**ГНЕЗДА ЗАТВОРОВ  
СОЕДИНЕНИЙ С ПЛОСКОЙ МЕТАЛЛИЧЕСКОЙ  
ПРОКЛАДКОЙ****Конструкция и размеры**Flat metal gasket joint gate seats.  
Design and dimensions**ГОСТ  
19751—84**Взамен  
ГОСТ 19751—74

Изменение № 1 ГОСТ 19751—84 Гнезда затворов соединений с плоской металлической прокладкой. Конструкция и размеры

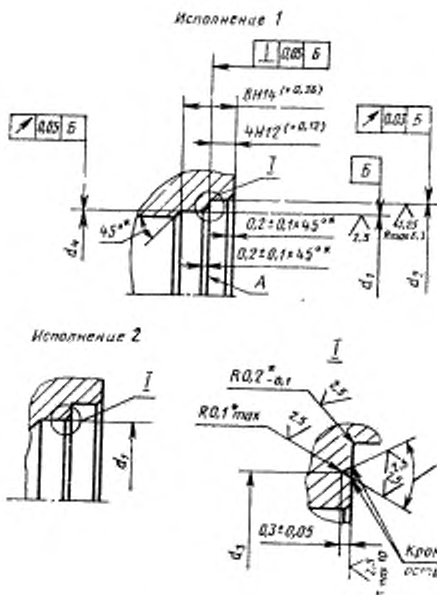
В каком месте	Напечатано	Должно быть
С. 116. Чертеж. Исполнение 1. Размер фаски	$0,2 \pm 0,1 \times (45 \pm 3)^{**}$ (ИУС № 5 1990 г.)	$\frac{0,2 \pm 0,1 \times (45 \pm 3)^{**}}{2}$ фаски

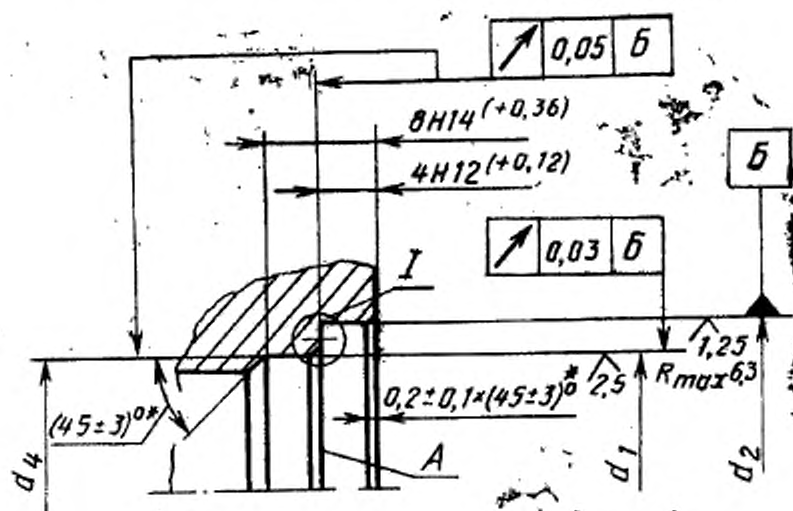
Пункт 3. Чертеж. Заменить размер:  $60^\circ$  на  $(60 \pm 1)^\circ$ ;  
исполнение 1 заменить новым:
